DIRECCIÓN DE PREVENCIÓN Y ATENCIÓN DE EMERGENCIAS

CONCEPTO TÉCNICO No. CT-4369

LOCALIDAD : Ciudad Bolívar (19)
BARRIO : Urbanización El Peñón del Cortijo VI Etapa
DIRECCIÓN : Calles 68 Bis a 68 A Sur entre Carreras 71 G a 72
FECHA DE VISITA : Marzo 15, 23 y 30 de 2006
SOLICITANTE : Subdirección de Gestión Judicial, Secretaria General
Alcaldía Mayor de Bogotá
PROCESO : Audiencia de Conciliación
ÁREA DE INFLUENCIA : 0.8 Ha
VIGENCIA : Temporal mientras no se modifique significativamente las condiciones físicas del sector o se realicen obras de mitigación.

Fotografía 8 Inclinación de la puerta y el marco de la ventana de casa ubicada en la Cra. 72 # 68A-02

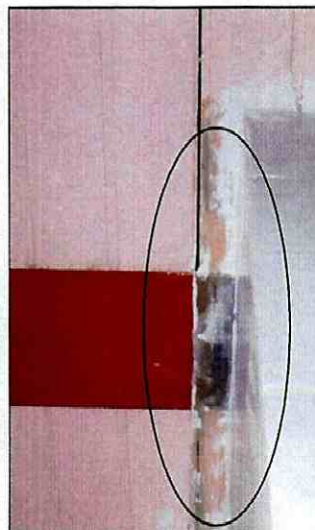
Fotografía 9 Desplazamiento de la placa de entrepiso con respecto al muro en el baño en la casa ubicada en la Cra. 72 # 68A-02 Sur
